Neubau Volksschule Wyssloch, Stadtteilpark Wyssloch mit Offenlegung

Einstufiger Projektwettbewerb für Architekten und Landschaftsarchitekten im offenen Verfahren

Bericht des Preisgerichts, Februar 2019

24 WO DIE WILDEN KERLE WOHNEN

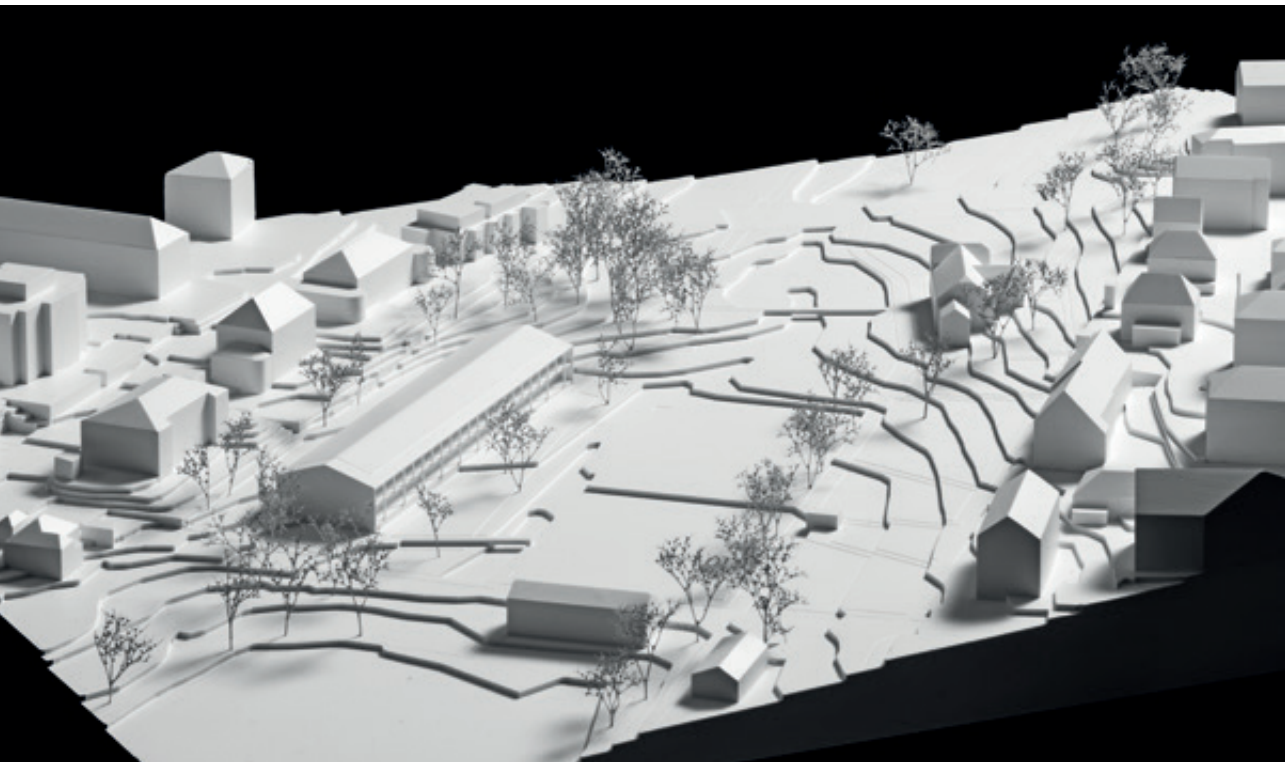
Durch den nahe am Rande liegenden Neubau gelingt es, den Park als weiträumigen Freiraum vom Egelsee zur Kulturlandschaft durchfliessen zu lassen. Das Projekt versucht nicht, den Charakter des heutigen Kulturlandes bis an den Egelsee zu erhalten, sondern antwortet auf das anspruchsvolle Raumprogramm für den Park mit einem Konglomerat unterschiedlicher Freiräume. Dieser Ansatz zeigt seine Stärken insbesondere bei näherer Betrachtung der Teilräume und deren Zusammenwirken: Gemeinsam mit dem Egelsee und seinen angrenzenden Freiräumen entsteht als Auftakt des übergeordneten Landschaftsbandes vom Egelsee zum Paul-Klee-Zentrum ein atmosphärisch abwechslungsreicher und gut nutzbarer Quartierpark. So sind das Spielfeld, der offene und weitläufige Pausenplatz, aber auch die Familiengärten Teile dieses Gesamtparks, haben einen hohen öffentlichen Charakter und sind entsprechend für die Quartierbevölkerung von grossem Wert. Abgewandt zu dieser Öffentlichkeit sind die intimeren Naturspielbereiche der Basisstufe hangseitig des Gebäudes, die für die Schule wertvolle Nischen für Spiel und Aufenthalt schaffen.

Die Setzung der Schule und des Spielfeldes bedingen nordöstlich Abgrabungen. Diese topografische Veränderung führt zu teilweise steilen Abschnitten innerhalb des sonst sehr integrativen und durchlässigen Wegenetzes. Die vorgeschlagene Aussichtskanzel wird als interessantes Parkelement subtil in den Park eingefügt. Einzig die vielen Weganschlüsse bei der Laubeggstrasse vermögen nicht zu überzeugen. Der offengelegte und revitalisierte Wysslochbach wird im nordöstlichen Parkbereich für Besucher als zugängliches Element durch die Wiese geführt, zum Egelsee hin wird er als eine Art Spur in die geometrische Parkgestaltung eingeflochten. Der Park überzeugt durch eine hohe Vielfalt, welche für die Schule wie auch für die Quartierbevölkerung einen hohen Mehrwert darstellen. Durch die klare, jedoch angenehm zurückhaltende Gestaltung gelingt es, die verschiedenen Teilräume des Parks zusammen mit dem Wysslochbach, der Schule und dem Wysslochgut zu einem überzeugenden Ganzen zusammenzuführen.

hervor, in dessen Randbereich es sich – komplementär zum historischen Wysslochgut – als linearer Körper einnistet. So wird dem introvertierten Bauerngut eine offene Struktur diagonal gegenübergestellt, deren ebenfalls hölzerne Bauweise in eine zeitgemässe Form transformiert wird. Mit seiner nach aussen gekehrten Erschliessung setzt das Haus als zweigeschossige, loggienartige Parkfront ein starkes Zeichen gegenüber der Öffentlichkeit: Die Schule präsentiert sich so nicht nur als Bildungsinstitution, sondern als Ort der Begegnung auch für die Quartierbevölkerung und die Parkbesucher, die im Erdgeschoss gastliche «Nischen» für den Aufenthalt vorfinden. Dank seiner Schnittlösung tritt der Neubau zur Wohnbebauung im Nordwesten – abgesenkt und in angemessener Distanz – nur eingeschossig in Erscheinung, so dass darüber hinweg der Weitblick auf den Park weitgehend erhalten bleibt. Durch Terrainmodulationen und variierte Treppenstufen gelingt es, das zum Egelsee abfallende Gelände in die horizontale Ordnung der Baustruktur überzuführen.

Auf den beiden Niveaus – der Parkebene und der neuen Hangebene – werden die beheizten Nutzungen der umlaufenden und kalten Erschliessung eingeschrieben: Zwischen der offenen Haupttreppenanlage, die den noch etwas zurückhaltend ausformulierten Abschluss des Baukörpers zum Egelsee bildet, und einer zweiten Vertikalerschliessung am Empfang auf der Ostseite spannen sich die längslaufenden Horizontalerschliessungen auf. Während die raumhaltige Schaufront im Erdgeschoss öffentlichen Charakter hat und den Neubau auf geschickte Weise an das Wysslochgut anbindet, mutiert sie im Obergeschoss hinter rhythmisch lamellierten Feldern zu privateren Aussenraumklassenzimmern, eigentlichen «Lauben».

zugängen aus den kalten Erschliessungsbereichen wäre allerdings das hochinstallierte Lüftungskonzept (Minergie-P) gemeinsam mit der Ausloberschaft einer erneuten Prüfung zu unterziehen.

04 ROSALIE

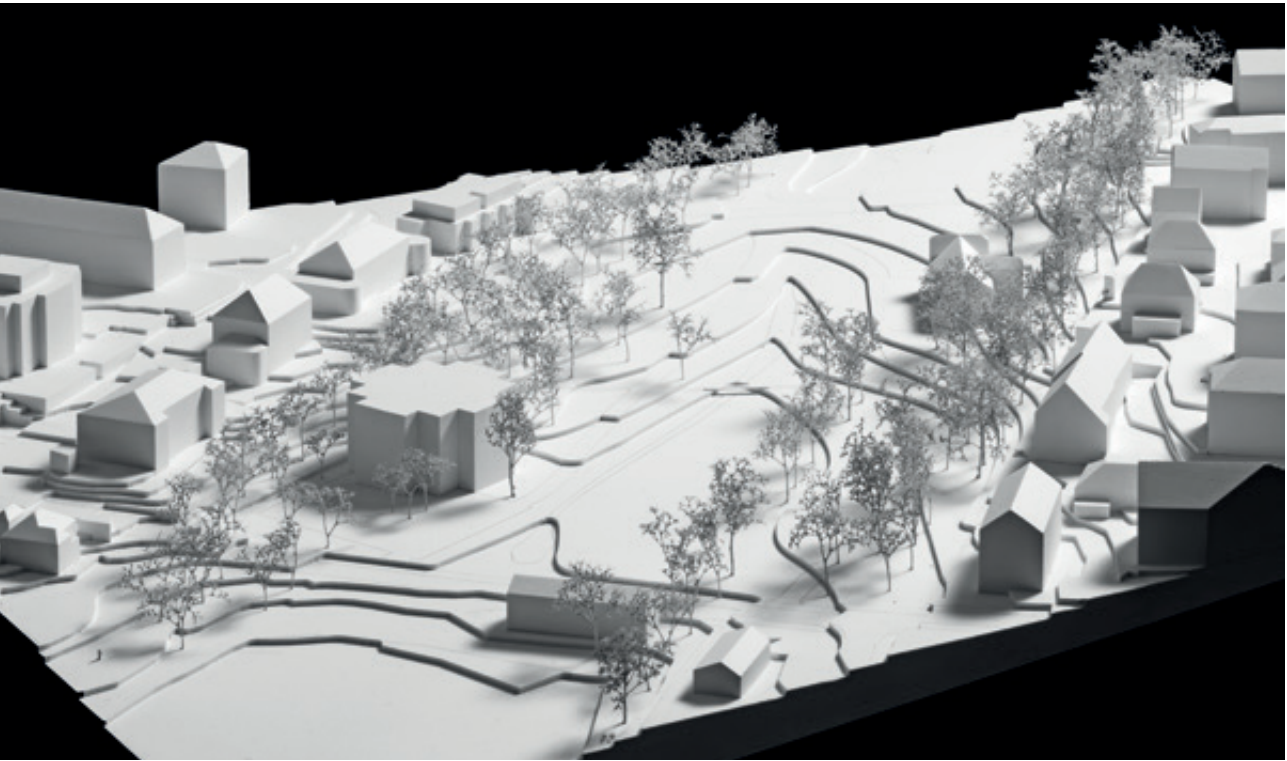
Der Entwurf folgt der Dialektik zwischen glazial geprägter Landschaft und Architektur. Die Setzung des Baukörpers akzentuiert überzeugend das Wyssloch als Landschaftsraum. Park und Schulgebäude ergänzen sich und profitieren von einem starken räumlichen Bezug zwischen innen und aussen. Die Verfasser sehen den Neubau als Chance, den Landschaftsraum vom Zentrum Paul Klee bis zur Muristrasse als Parklandschaft zu gestalten. Die gefasste Geländekammer wird mittels freier Baumsetzung an den Rändern zum gerahmten Park, dessen Längsausrichtung als Tälchen mit mittig verlaufendem Bach betont und die übergeordneten Bezüge herausgeschält werden.

Die orthogonale zum Gebäude angelegten Pausenflächen wirken zwischen Strasse und Neubau eingengt und in Bezug zur geschwungenen Formensprache der Parkwege schematisch. Bemängelt wird an dieser Stelle auch der fehlende Bezug zur Parkmitte. Begrüsst werden die Überlagerung von Vorfahrt, Pausenplatz und Adresse sowie die Lage der Strassen abgewandten Bereiche für die Basisstufe, wobei hier die Erschliessung topografisch nicht bewältigt ist.

Die weitgehend gut auf die Topografie abgestimmte Parkgestaltung schafft ein reiches Angebot und überzeugt durch Strahlkraft als Ort der Identifikation. Die etwas beschönigende Plandarstellung hält allerdings der genaueren Betrachtung nicht überall stand und lässt Fragen zur Umsetzbarkeit offen.

Als problematisch erweisen sich hingegen die noch nicht bewältigte Abgrabung auf der Parkseite, die brandschutztechnischen Ungereimtheiten (Überschreitung der Gebäudehöhe von 11m mit damit verbundenen negativen Konsequenzen auf die offene Erschliessung) sowie die

Lage des zweiten Treppenhauses an prominenter Lage zum Park. Besonders kontrovers wird in der Jury aber das politische Risiko im Hinblick auf die talseitig in Erscheinung tretende Viergeschossigkeit diskutiert. Die Erstellungskosten bewegen sich im mittleren Bereich der untersuchten Projekte.

34 PARKER

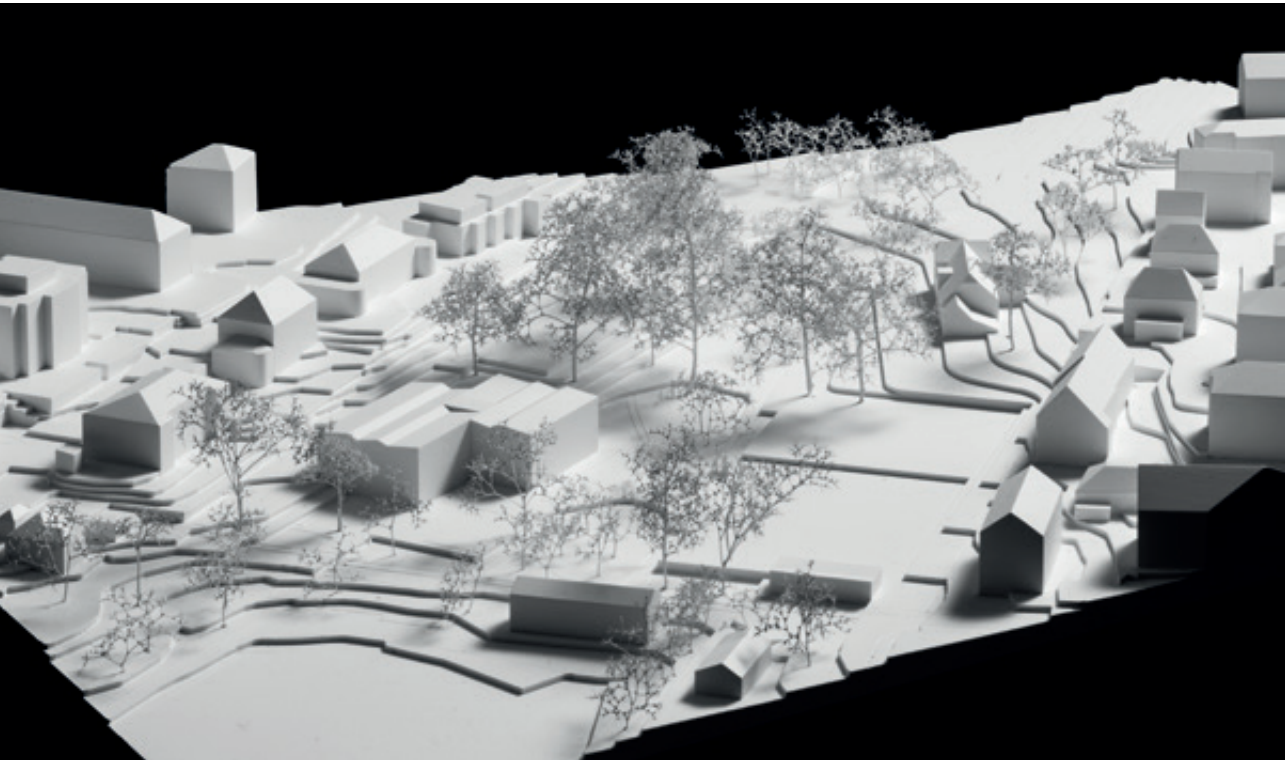
Der Wysslochbach wird als interessanter Spiel- und Erlebnisort in Wert gesetzt. Fraglich jedoch ist, ob das kleine Bächlein die Kraft entwickeln kann, um mit den prägenden Elementen der anderen beiden Abschnitte (Egelsee und Südhang) in Dialog zu treten. Dies stellt den Bach als Hauptelement der Parkgestaltung etwas in Frage. Punktuell kann der Gewässerschutzraum nicht eingehalten werden.

Das Sportfeld und die Gärten sind peripher und zueinander versetzt angeordnet. Das Sportfeld erhält durch seine Lage einen öffentlichen Charakter. Der Übergang zum angrenzenden Quartier mit den Sitzstufen im Hang ist ein interessanter Vorschlag zur Stärkung des Spielfeldes als Quartierfreiraum. Nicht zu überzeugen vermag der Standort der Familiengärten. Einerseits ist für die Gärten der wertvolle Gehölzbestand zu roden, andererseits liegen die Gärten im schattigen Bereich des als Ersatz vorgeschlagenen Bereichs mit Hecken und Feldgehölzen.

Die Einbindung der Schule und ihrer Aussenräume in den Park gelingt gut. Einzelne Sitzmauern rahmen die direkt an die Schule angrenzenden Freiräume und schaffen einen sanften Übergang zum Park, wenngleich eine Unterteilung für die verschiedenen Stufen weitgehend fehlt.

Brandschutztechnisch fehlt vor allem im Hinblick auf die Fluchtwege eine systematische Nachvollziehbarkeit. Das Gebäudetechnikkonzept ist plausibel. Obschon die Holzkonstruktion innen verkleidet wird, bleibt die Führung der Installationen in Querrichtung zur Struktur aber noch unklar. Die Erstellungskosten bewegen sich im Durchschnitt der rangierten Projekte.

4. Rang 35 SCHNIK SCHNAK SCHNUK
Team Haltmeier Kister Architektur GmbH

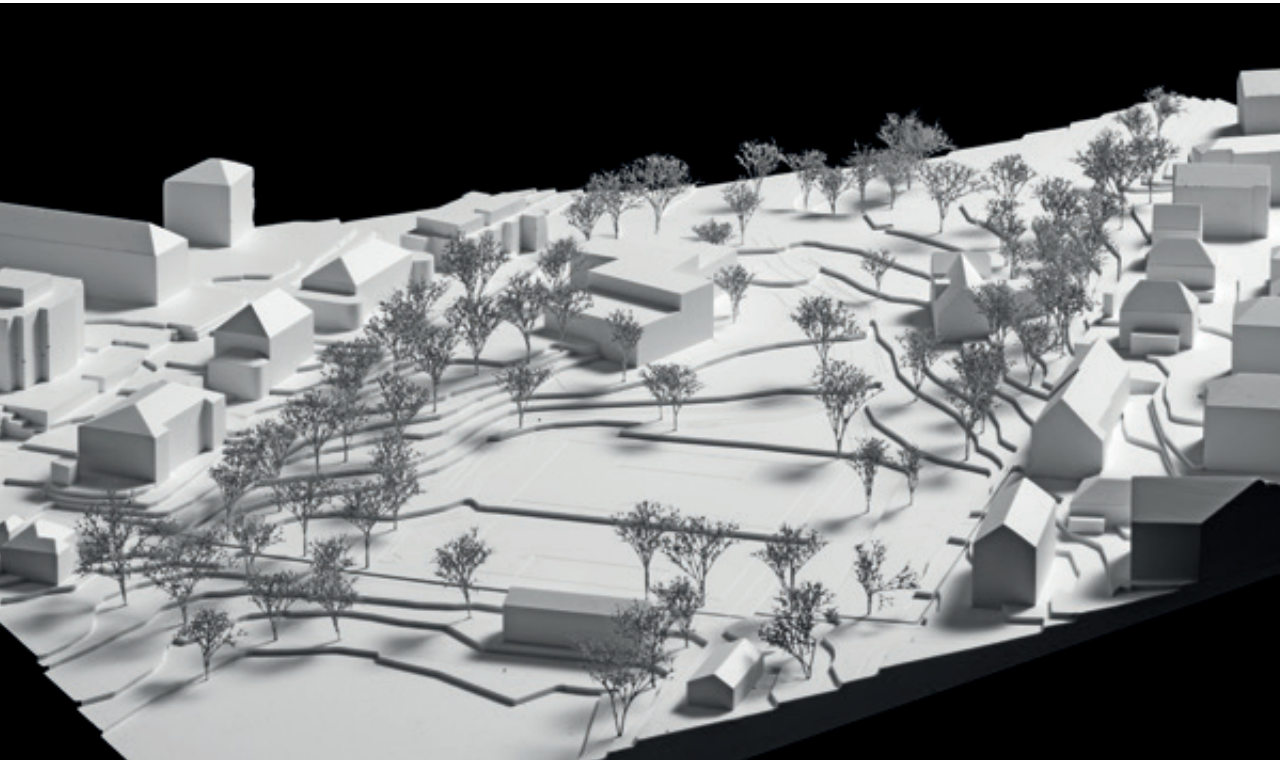
Die Setzung der Gebäude ergibt eine räumlich interessante Engstelle innerhalb des Landschaftsraumes vom Egelsee zum Paul-Klee-Zentrum. Diese Setzung bedarf aber der kompletten Rodung des wertvollen Bereichs mit Hecken und Feldgehölzen, dafür profitiert der Wysslochpark von diesem Ansatz in Form einer räumlichen Offenheit im Südwesten. Durch die begrünten, waldartigen Parkränder und die grosszügige, freie Mitte in der Verlängerung des Egelsees gelingt dem Projekt ein interessantes Zusammenspiel von See und Park. Die vorgeschlagene Wegeführung knüpft selbstverständlich an die angrenzenden Wege bei Egelsee und Laubeggstrasse an und erschliesst den Park und die in den Parkrändern angelagerten Nutzungen. Diese seitlich angelagerten Nutzungen wie die Familiengärten, die Spielplätze und sogenannte Aneignungsflächen stärken den Rand als vielfältig nutzbaren Raum für Schule und Quartierbevölkerung; diese Randzonen und das Zusammenspiel der Nutzungen mit den benötigten ökologischen Ausgleichsflächen könnten jedoch noch klarer ausformuliert sein.

Der Wysslochbach wird unaufgeregt entlang der Wege in die Parkgestaltung integriert und erhält einen zugänglichen Bach-Spielbereich in der Verlängerung des Rasenspielfeldes. Leider bleibt unklar, wie sich die Ballfänge beim Spielfeld auf das eigentlich überzeugende Konzept der grosszügigen Gesamtwirkung von Park und See auswirken.

Für die Engstelle, die bei dieser städtebaulichen Setzung äusserst sensibel ist, schlagen die Verfasser eine Trennung des öffentlichen Weges und der Aussenräume der Schule vor. Mit einem formal aufwendigen Wege-/Platzsystem und freistehenden Kleinbauten wird eine Zonierung vorgeschlagen, welche weder atmosphärisch noch funktional zu überzeugen vermag. Eine eindeutige Haltung, entweder zugunsten eines für die Schule und die Quartierbevölkerung gut nutzbaren, wichtigen und charaktervollen Ortes im Zusammenspiel mit den beiden Gebäuden oder dann zugunsten eines grosszügigeren Durchfliessens des Parkraums, hätte dem Projekt gut getan.

5. Rang 15 Chinasky Team Trachsel Hiestand Architekten

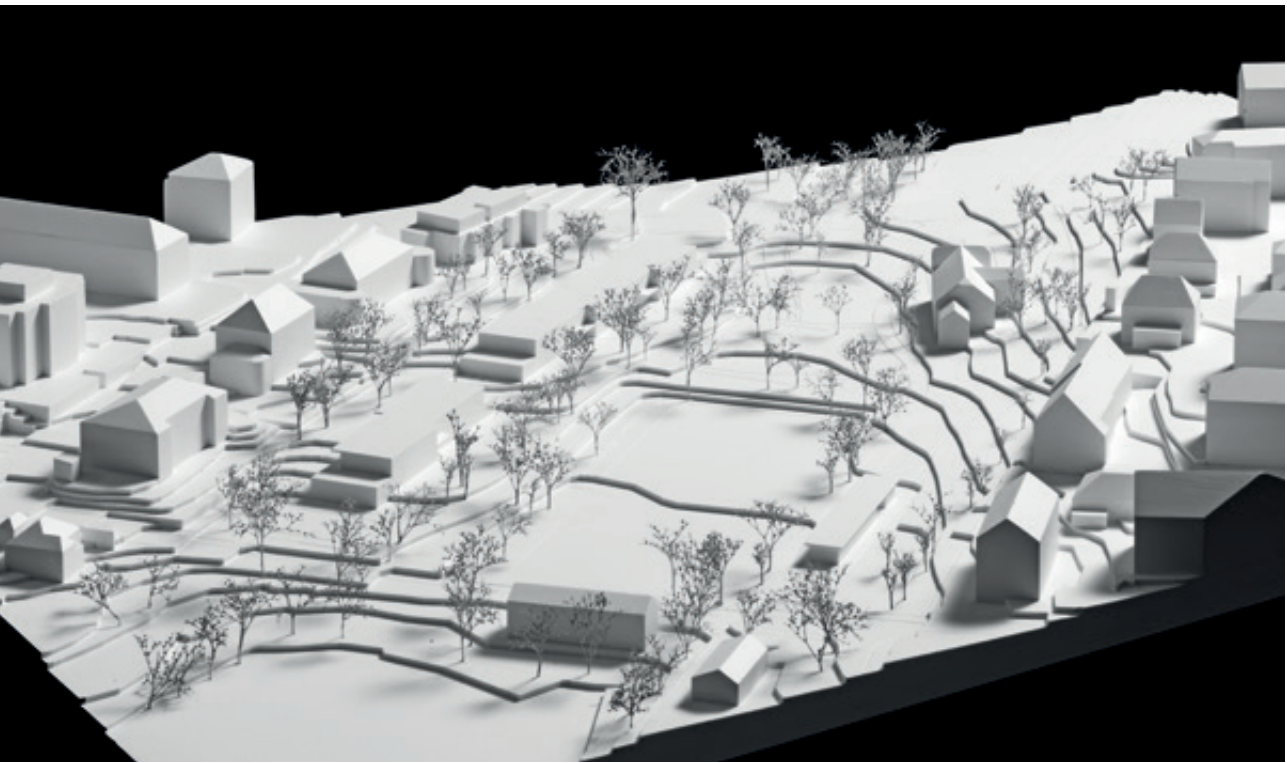
Der Beitrag schlägt eine in zwei lange, schlanke Baukörper aufgelöste Schule entlang der nördlichen Begrenzung des Parks vor. Die beiden zweigeschossigen, als leichte Holzbauten gestalteten Volumen begleiten die Nordseite des Freiraums auf die ganze Länge und dominieren so den Park. Die pavillonartigen Gebäude sind im Grundriss in sich nochmals gestaffelt und weisen in der Höhe abgetreppte Enden auf, was zu einer Brechung der Längswahrnehmung führt. Dadurch weist die städtebauliche

Körnung massstäbliche Proportionen auf. Dem bestehenden Bauernhaus als Einzelbau werden zwei langgezogene Volumen gegenübergestellt, welche den Park aber auf die ganze Länge dominieren.

Durch die Anordnung des geforderten Programms in zwei Gebäuden gelingt es, die Höhenunterschiede des Terrains relativ elegant aufzunehmen. Gegenüber der nördlich situierten Nachbarschaft sind die Bauten nur eingeschossig wahrnehmbar und erlauben diesen aufgrund der erhöhten Anordnung eine weiterhin freie Sicht. Die mit extensiver Begrünung und Photovoltaik versehenen Dachflächen werden zur fünften Fassade und müssen den gleichen gestalterischen Ansprüchen gerecht werden wie die vertikalen Fassaden.

Den Verfassern gelingt es zwar, für die Schulunutzung ein klares Konzept zu entwickeln und dieses in vielen Teilen konsequent umzusetzen. Das Projekt vermag aber keine massvolle Integration in den bestehenden multifunktionalen Landschaftsraum zu leisten. Trotz der städtebaulichen Setzung am nördlichen Rand des Perimeters besetzt der Vorschlag auf die ganze Länge des Areals viel Parkfläche mit schulspezifischen Nutzungen. Der Grünraum wird so zum Schulareal mit ergänzenden Fremdnutzungen umgestaltet und steht dadurch in seiner Aussage nicht für eine «Schule im Park», sondern für einen «Schulpark».
